改善箇所説明図

ステアリング回路に装着された
デバイダバルブ

デバイダバルブ断面

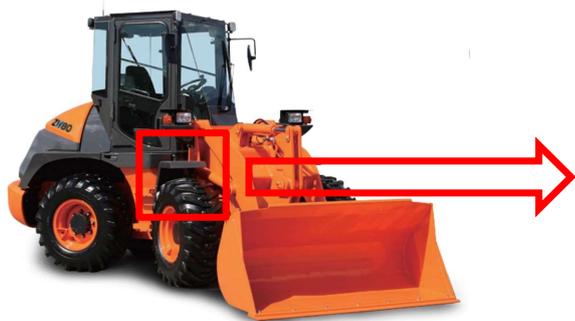
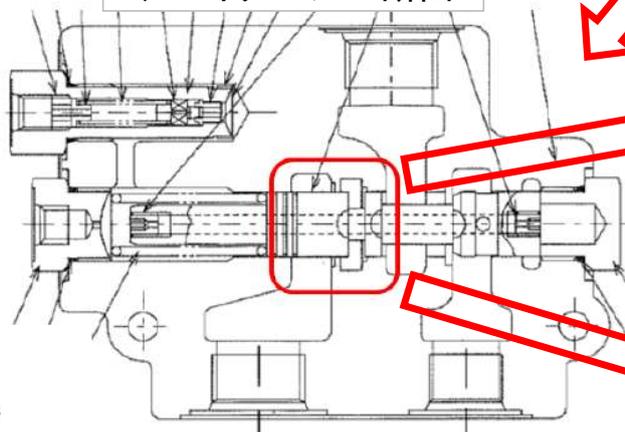
ショベル・ローダのステアリング回路に装着された、油圧の流量をステアリングと荷役で分配する油圧流量分配弁(デバイダバルブ)の内部スプールにおいて、作業工程が不適切だったため、誤ったスプールを組み込んだものがある。そのため、走行等の際にデバイダバルブ内にサージ圧が発生すると、バルブハウジング内部の隔壁が損傷し、ステアリング回路に流れる作動油の量が急激に減少することがある。最悪の場合、ハンドルが急激に重たくなり、通常どおりのステアリング操作が困難になるおそれがある。

全車両、デバイダバルブを点検し、異品が組み付けられている場合は良品に交換する。

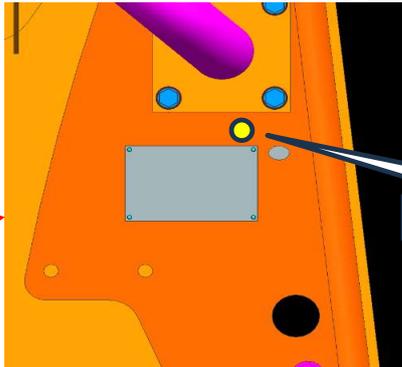
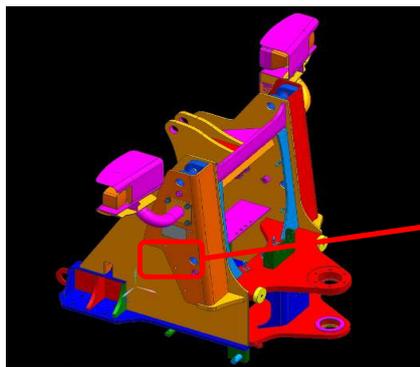
識別: 対策実施済車には、フロントフレームの左フロントランプブラケット下部に黄色ペイントでチェックマークを塗布する。

黄色ペイントを塗布する。
